**RESOLUCIÓN No. DEIA-IA-** 028 - 2024  
 De 30 de Abrel de 2024

Por la cual se resuelve la solicitud de evaluación del Estudio de Impacto Ambiental (EsIA), categoría II, correspondiente al proyecto “**P.H. LA FORESTA**”, promovido por **SOCIEDAD URBANIZADORA DEL CARIBE, S.A. (SUCASA)**.

*Fuente: Promotor del proyecto*  
**Figura 4. Vista del Área Inundable, Área a Intervenir y Área No Desarrollable**

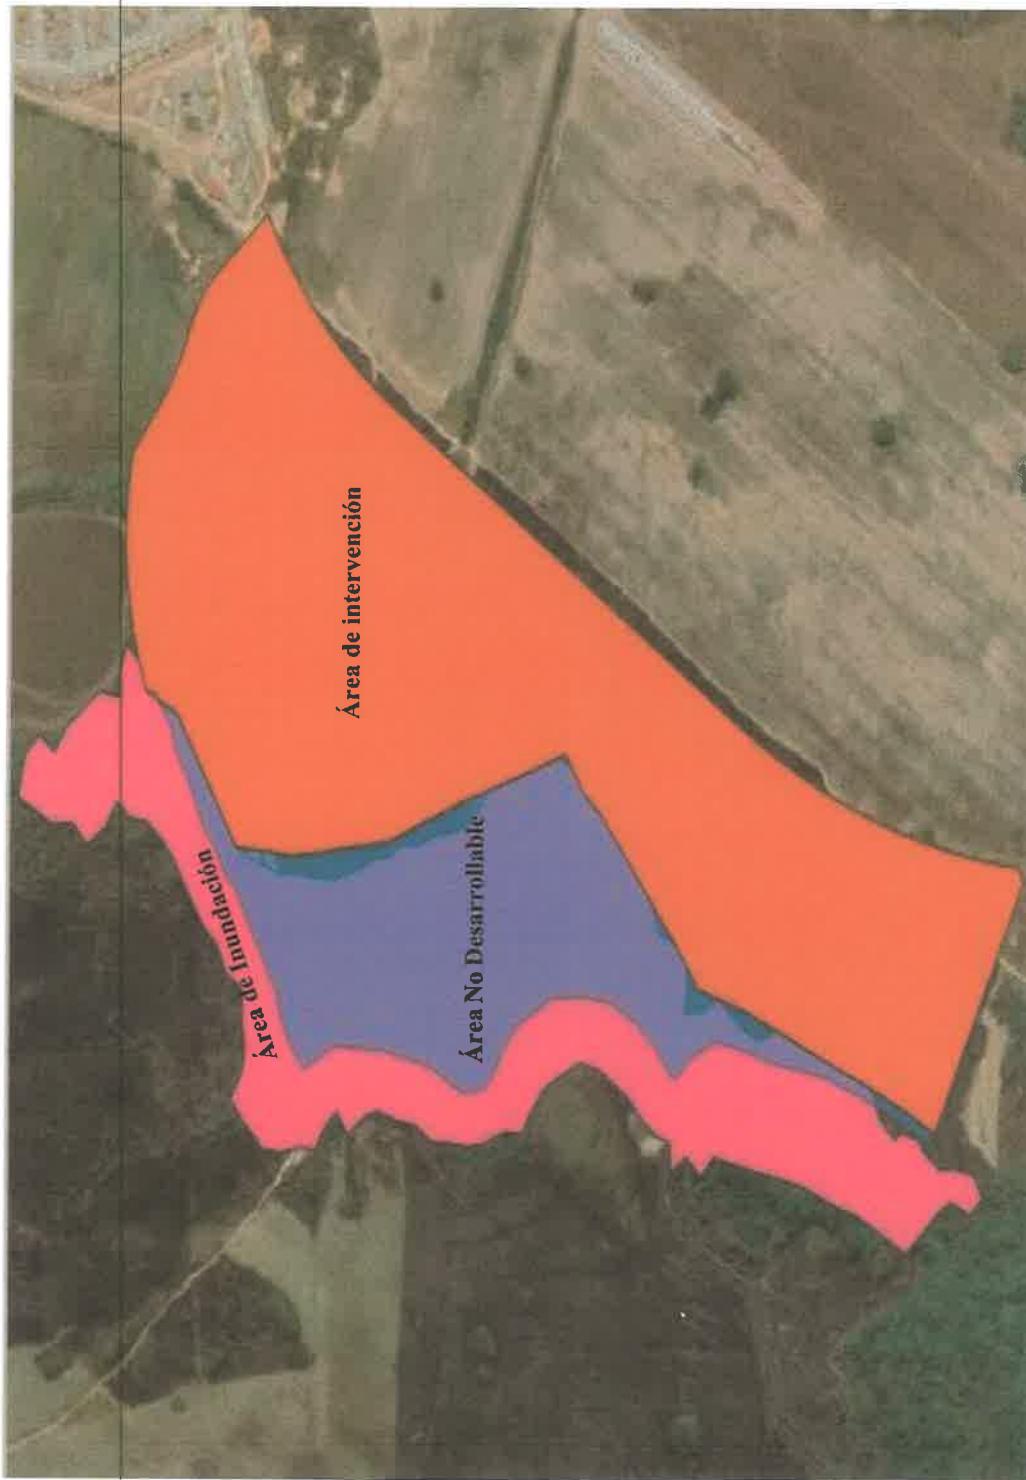
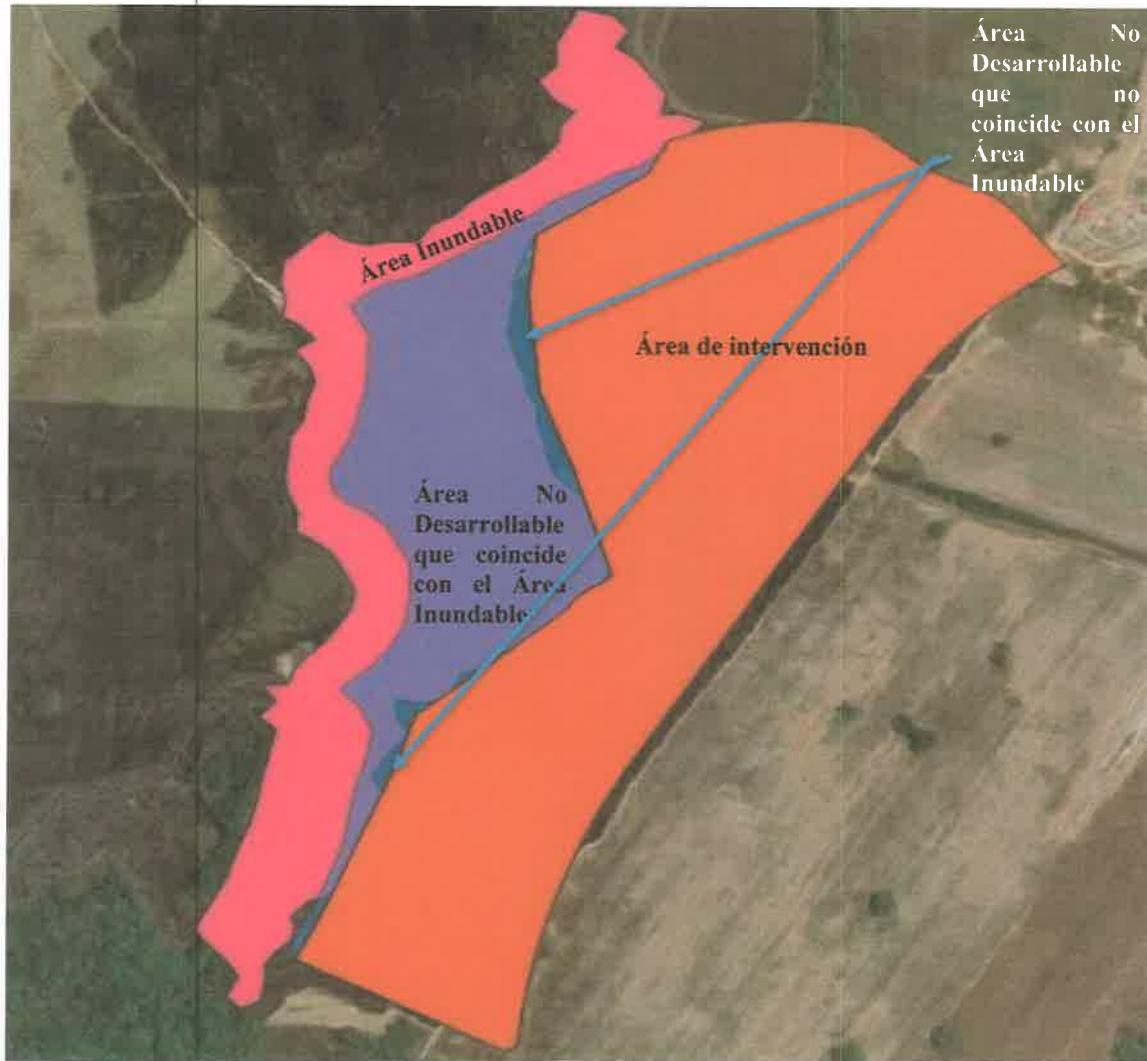
- c. Aclarar la sobreposición del área de intervención y Red Vial existente. Representar mediante plano general del proyecto; además de lo solicitado en el punto anterior (b).

- c. Se hace la aclaración que el proyecto no se posiciona sobre la Red Vial existente. El tramo vial visto desde las imágenes satelitales presentadas corresponde a un camino de tierra existente adecuado desde que estas fincas se utilizaban para fines agropecuarios. El nuevo trazado de la red vial que contempla el Desarrollo de Santa Mónica sigue el trazado del diseño que tiene el polígono de PH La Foresta. Ver en los Anexos Plano del proyecto. El desarrollador es el encargado de esta construcción, no la promotora del proyecto.

Figura N°1 Coordenadas de la estación de bombeo de aguas residuales

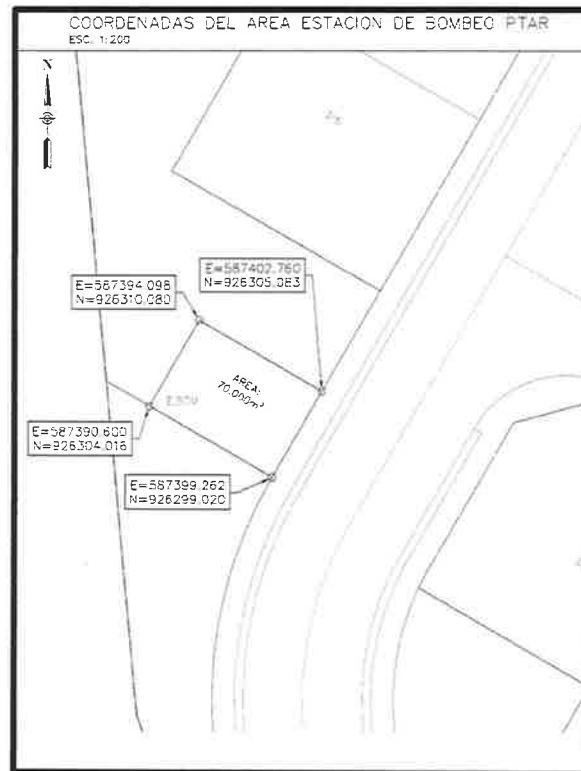
- **Respecto a la pregunta 1,** el promotor da respuesta a cada uno de los subpuntos solicitados de la forma siguiente:
  - **Al sub punto (a),** la cual hacía referencia a presentar las coordenadas con su respectiva área de ubicación de la estación de bombeo; como respuesta el promotor presenta las coordenadas de ubicación de la estación de bombeo de aguas residuales e indica la superficie de la estación de bombeo es de 70 metros cuadrados. (ver foja 198 del expediente administrativo). Dichas coordenadas fueron verificadas por la Dirección de Información Ambiental mediante Memorando-DIAM-1481-2023, donde indica: “*estación de bombeo 0ha+70.00m<sup>2</sup>*” (ver foja 213 y 214 del expediente administrativo).

La superficie de la estación de bombeo es de 70 metros cuadrados.

Figura N°2 Coordenadas de la cámara de entrada de la PTAR de Santa Mónica y cámara de salida de P.H. La Foresta

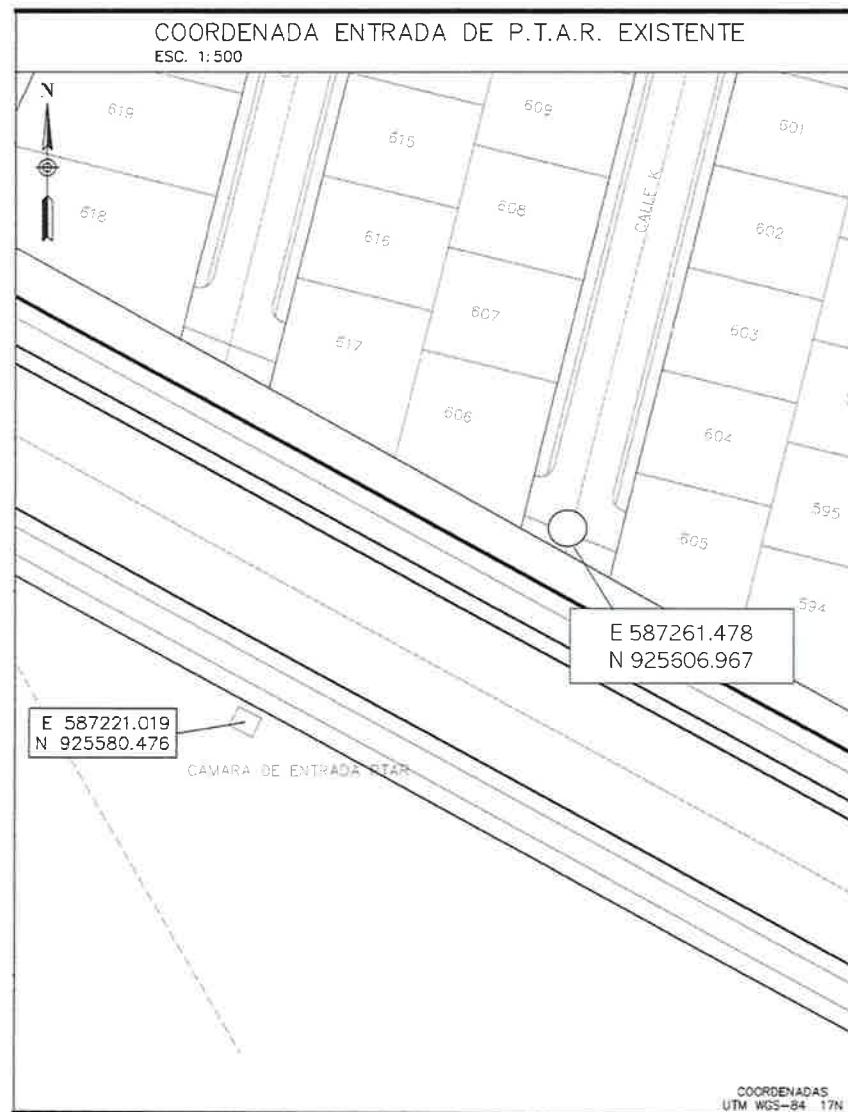
- **Al sub punto (b),** la cual hacía referencia a presentar las coordenadas con su respectiva longitud del alineamiento necesarias para las infraestructuras necesarias para trasportar las aguas residuales; como respuesta el promotor indica: “*El proyecto P.H. La Foresta se conecta con un punto de entrada del sistema sanitario de Ciudad Santa Mónica, con una tubería con longitud de 48.35 metros, en las siguientes coordenadas...*” (ver foja 196 a la 197 del expediente administrativo) Dichas coordenadas fueron verificadas por la Dirección de Información Ambiental mediante Memorando-DIAM-1481-2023, donde se observa datos puntuales de la salida del P.H LA Foresta (ver foja 213 y 214 del expediente administrativo). Por lo antes señalado, se incluirá en el Informe Técnico para la consideración en la Resolución que la aprobación del presente EsIA, no incluye dentro de su alcance, el punto de cámara de entrada hacia la PTAR de Santa Mónica.

Punto	Este	Norte
Cámara de salida de P.H. La Foresta	587261.478	925606.967
Cámara de entrada hacia la PTAR de Santa Mónica	587221.019	925580.476

Figura N°7 Coordenadas de la planicie de inundación

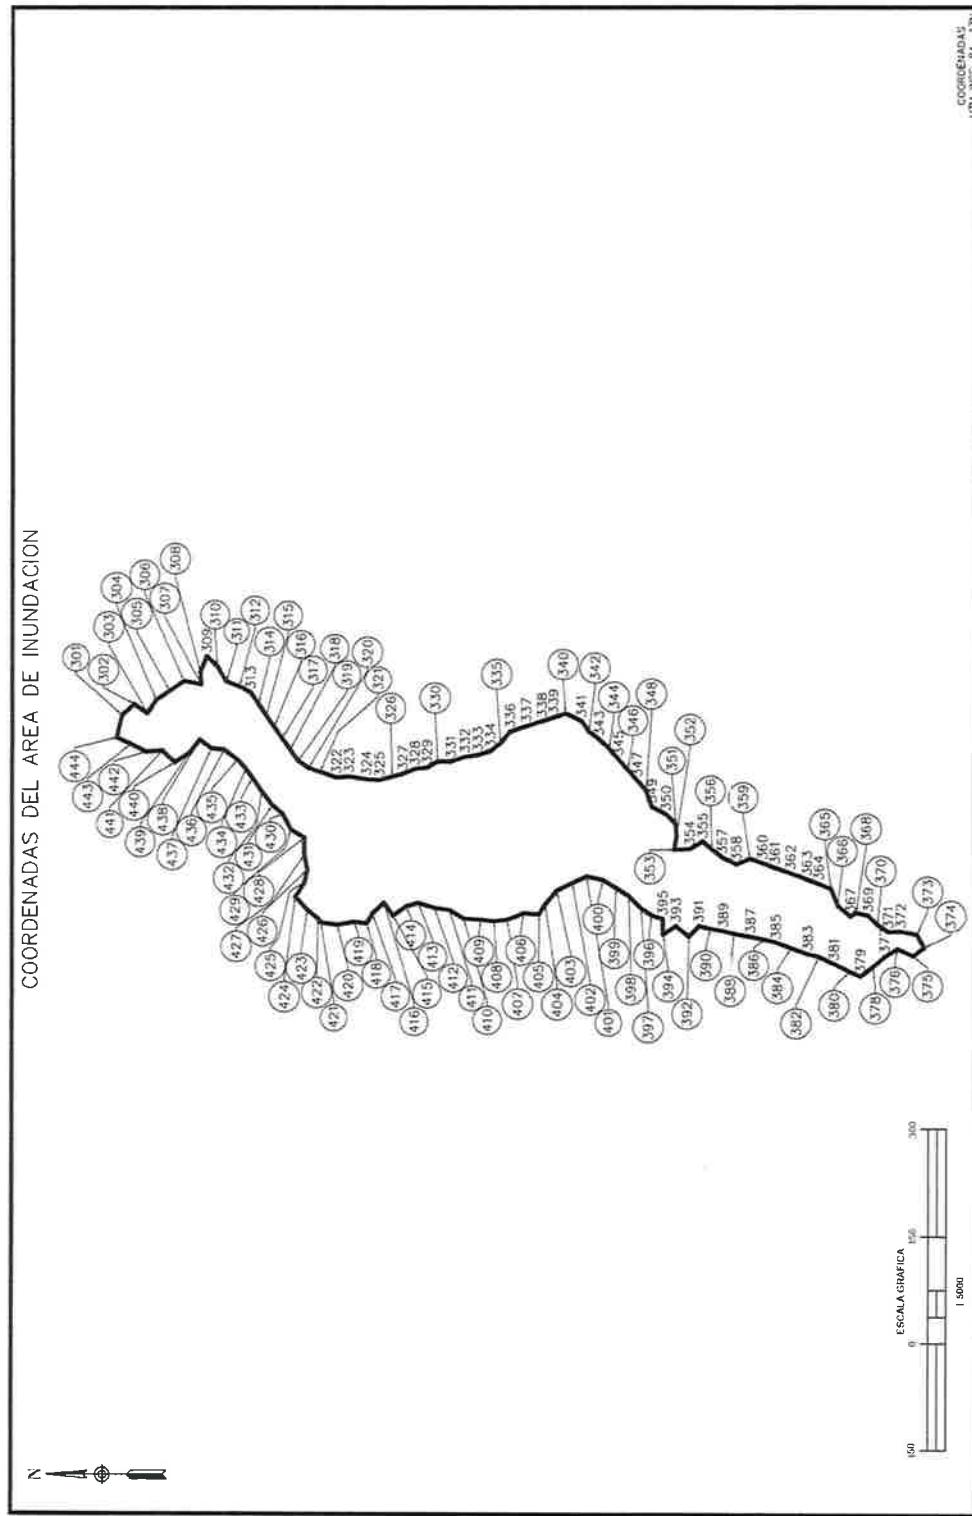
- a. Coordenadas con su respectiva área de la zona identificada como planicie de inundación.
  - b. Opinión o evaluación de SINAPROC con respecto a las fuentes hídricas colindantes al proyecto, debido a que involucran el tema de riesgo y desastre.

- **Respecto a la pregunta 4,** el promotor da respuesta a cada uno de los subpuntos solicitados de la forma siguiente:
  - **Al subpunto (a),** la cual hacía referencia a presentar coordenadas de la zona de planicie de inundación; como respuesta el promotor presenta las coordenadas donde indica que: “La superficie de esta planicie es de 163,390.772 m<sup>2</sup>, tomando en cuenta que parte de esta superficie ya se encuentra fuera de las fincas de proyecto, tal como se observa en la figura a continuación” (ver foja 183 a la 187 del expediente administrativo). Dichas coordenadas fueron verificadas por la Dirección de
